# 改訂版耐震診断・改修のためのガイドライン講習会 質疑回答書

平成 23 年 7 月 15 日

— 耐力偏心の検討における参考例 —

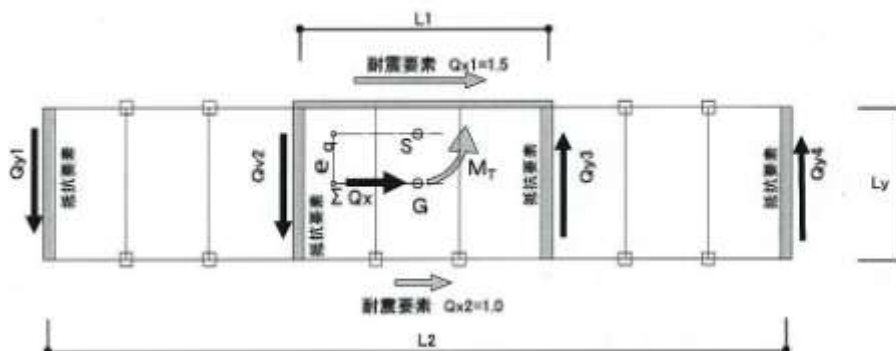
**質疑 5** ガイドライン P25 中段 L1 と L2 の凡例が逆ではないか？

訂正箇所

**回答 5** そのとおりです。

$$G(\text{重心距離}) = 0.5L_y$$

$$S(\text{耐力心距離}) = 0.6L_y$$

$$e_q(\text{耐力偏心距離}) = 0.6L_y - 0.5L_y = 0.1L_y \Rightarrow 0.1L_y \text{以下} \therefore OK < \text{評価範囲内} >$$

(改修1)

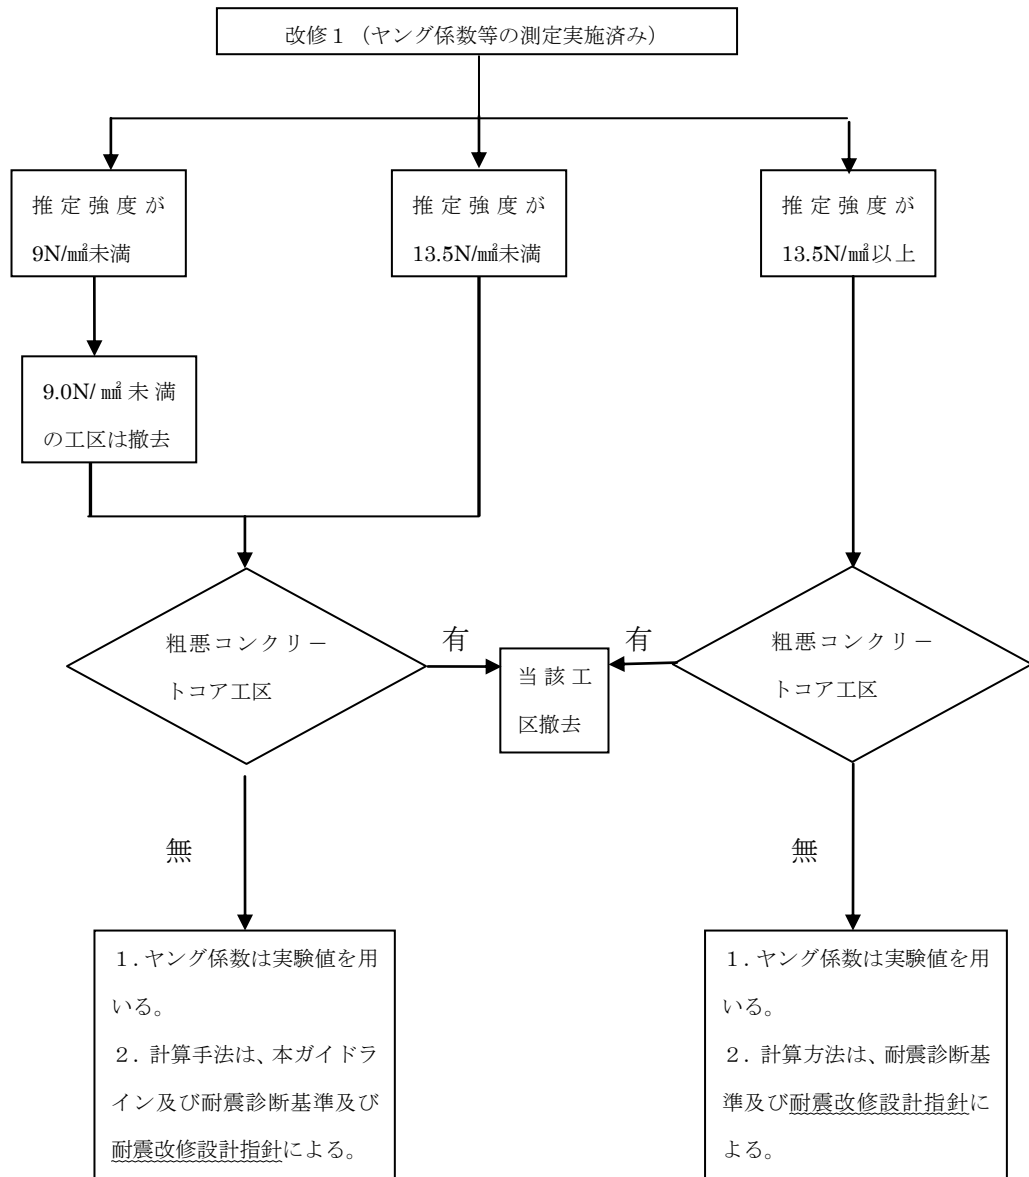
**質疑 2** ガイドライン P11～P13 の低強度コンクリートの評価方法フローについて

採取したコアに 13.5N/mm<sup>2</sup> 未満のものが存在する場合において

- ① 診断時に追加コアを採取の上、13.5N/mm<sup>2</sup> 未満のものがすべて棄却された場合においてもヤング係数は 1991 年の RC 基準の計算式を用いて計算するのでしょうか？
- ② 改修 2 のフロー図にある“全てのコア強度が 13.5N/mm<sup>2</sup> 以上”とは、①で棄却されたコアを除いたもので、ということでしょうか？

質疑7 ガイドライン P12, 13 改修1及び改修2の表の最下段は「耐震診断基準・同解説」ではなく、「改修基準」ではないのか？

**回答 2** ① ガイドラインどおりとします。ただし、申請者が追加検討を行った場合はこの限りではない。  
② そのとおりです。

回答7 「改修指針」を含めたものとします。

修正したフロー図 2 ページ分

※1: 推定強度が 13.5N/mm<sup>2</sup>以上であれば、13.5N/mm<sup>2</sup>未満のコアが含まれていても良い。

※2: 推定強度が弱い方へのルート選択は可
